Mission régionale d'autorité environnementale

**Avis en date du 8 août 2018
de la Mission régionale d'autorité environnementale d'Île-de-France
sur le projet de construction d'un centre de formation situé à Bailly-
Romainvilliers (Seine-et-Marne)**

Résumé de l'avis

Identification du zonage PLU avec les parcelles de la zone d'études (source : El p. 38) en vert le défrichement prévu au sud du bois du Trou

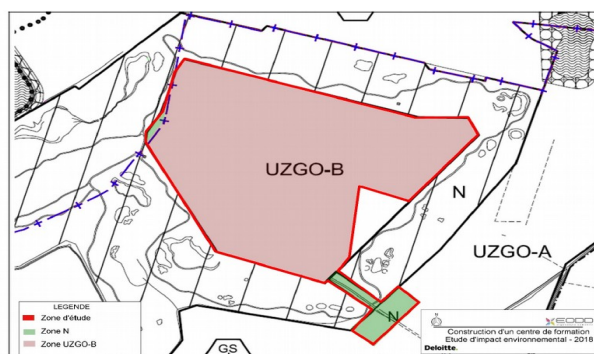
La révision allégée n°2 du PLUi de 2018³ prévoit « la réduction de la zone N « bois du Trou » sur une surface de 3 179 m² afin de permettre la réalisation, en lieu et place d'un chemin existant, d'une voie de desserte d'un futur centre de formation prévu au cœur du golf, la réduction de la protection au titre de la loi paysage au chemin existant et la modification du règlement de la zone N pour permettre la réalisation d'un passage souterrain sous la future voie de desserte, et permettre ainsi le passage des golfeurs et de leurs voiturettes ».

L'aménagement de l'accès au site requiert la destruction d'arbres du Bois du Trou. Il s'agit d'aménager un tunnel et une voirie pour le passage des voiturettes du golf sous le chemin d'accès au site du projet. Le défrichage a fait l'objet d'un dossier de demande d'autorisation déposée le 23/05/2018, pour défricher 0,64 hectares, dont 460 m² correspondent à des jeunes pousses (arbres de moins de 30 ans) et 180 m² sur la zone à enjeu assez fort. L'étude d'impact précise que le choix des zones à défricher est basé notamment sur la volonté de réduire l'impact sur les zones à enjeu assez fort, sans que ce choix ne soit étayé.

La MRAE recommande de préciser le choix de la zone de défrichage.

Source : étude paysagère, p.43

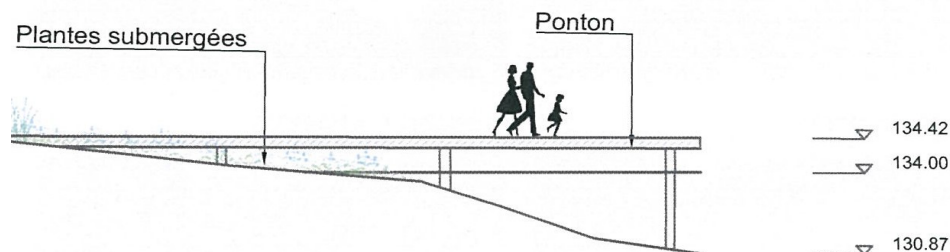
Dans le lac, une circulation d'eau est mise en place grâce à sa division en deux bassins permettant, d'une part, la circulation d'eau par gravitation et, d'autre part, un pompage dans le bassin aval pour établir un retour des eaux dans le bassin amont. Une surverse du lac aval est prévue pour les épisodes pluvieux de fréquence vingtennale, avec déversement dans le réseau communal, en respectant le débit de fuite de 1 l/s/ha.

Le fond du lac est imperméabilisé par un géotextile pour limiter les infiltrations dans le sol (EI p.120) et le fond du lac sera à 0,5 m au-dessus du niveau de la nappe phréatique.

L'étude d'impact indique deux surfaces pour le lac : 1,85 ha (EI p.119) et 2 ha (EI p.120), ainsi que deux valeurs pour son volume 18 500 m³ (EI p.119) ou de 20 000 m³ (EI p.120). La profondeur est de 1m en moyenne (EI p.119) et peut atteindre 2,13 m (étude paysagère,

Coupe finale du lac (source : EI p.119)

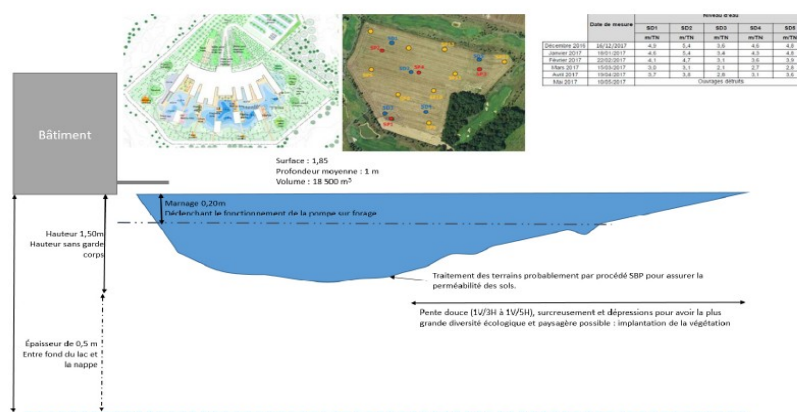
p.43). En l'absence de précision sur le dimensionnement du lac, une partie des impacts du projet ne peut être évaluée.

Le volume d'apport d'eau de nappe nécessaire d'après le maître d'ouvrage lors de la mise en eau du bassin est de 35 000 m³ (EI p.119), sans justifier cette valeur par rapport au volume du lac.

La MRAe recommande, sur la base d'un dimensionnement précis du lac notamment, d'analyser l'impact du projet sur la nappe.

Apports d'eau et infiltration liées au lac (source : étude d'impact page 120)

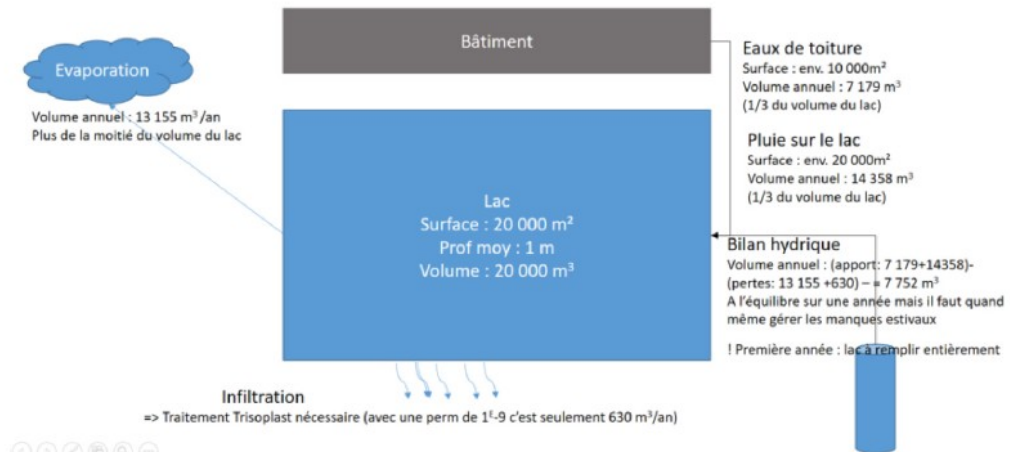
Les prélèvements annuels dans la nappe sont évalués à 35 000 m³ au maximum : 10 000 m³ environ pour maintenir le niveau des eaux du lac et compléter l'approvisionnement du lac (en plus des pluies, des eaux des toitures et des eaux propres récupérées dans les noues) et le restant pour assurer l'entretien des espaces verts et du potager. L'étude d'impact précise que l'alimentation du lac par l'eau de nappe pourrait s'avérer difficile en cas de sécheresse.

Evolution de la cote du bâtiment (source : étude d'impact page 186)

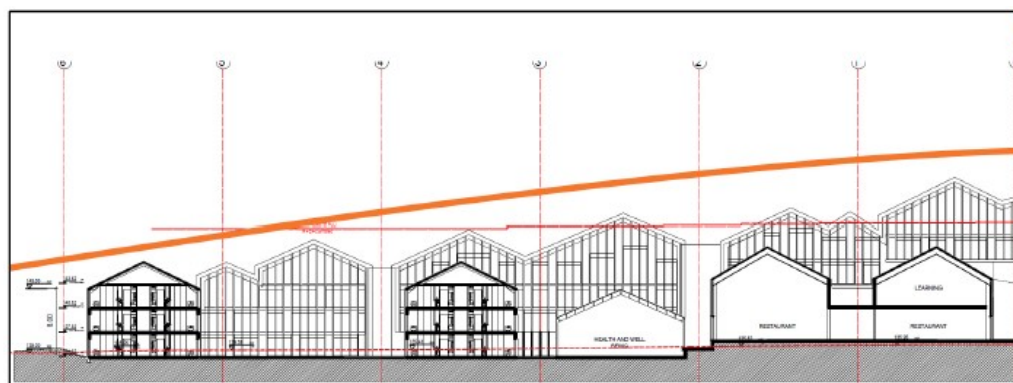
Un terrassement est prévu sur une hauteur d'environ 3 m (EI p.245), ainsi qu'un nivellement du terrain. Le maître d'ouvrage justifie ces opérations par la nécessité d'enterrer en partie le bâtiment en raison des règles de hauteur maximale fixé par le PLUi (EI p.165) et de creuser le lac.

Le volume de déblais et de décapage est de plus de 103 000 m³, dont environ 93 000 m³ réutilisés sur site et 10 000 m³ de déblais à évacuer du site (EI p.20). L'enfouissement du bâtiment engendre la production de 9 500 m³ de ces déblais. La réutilisation d'une grande partie des déblais sur le site permettra la création de talus et de pentes pour optimiser la gestion des eaux pluviales.

La MRAe recommande de justifier la hauteur de déblais prévue de 3 m au regard de l'impact paysager et des dispositions du règlement du PLUi qui la limite à 2 m.
